WKL.ZP.271.04.2019.LT

„Urządzenie i zagospodarowanie terenu sportowego przy ul. Pięknej w Dolujach”

ZESTAW PYTAŃ NR 4

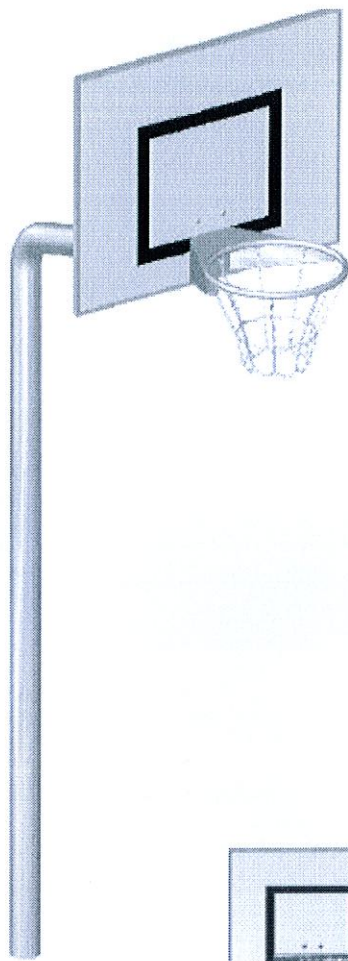
Czy urządzenie z punktu MA4.1 Kosz do koszykówki może zostać zastąpione innym? Np.: Zbliżonym parametrami urządzeniem? Urządzenie przedstawione w projekcie jest niezgodne z normą PN EN 1176 (norma na place zabaw). Zaproponowane urządzenie ma tablicę przytwierdzoną do słupa co jest niezgodne z normą. Czy istnieje możliwość zaproponowania kosza do koszykówki z ramą łączącą słup i tablicę, która "wprowadzi" dystans pomiędzy słupem i tablicą?

Z uwagi na brak dokumentów zastosowanego w dokumentacji projektowej kosza należy przyjąć kosz do koszykówki o parametrach:

Wymiary: 110x177 cm

Całkowita wysokość: 373 cm

Wymagana nawierzchnia bezpieczna: TAK

Zgodność z normą PN EN 1176: TAK

Dystans pomiędzy słupem i tablicą: rama łącząca słup z tablicą
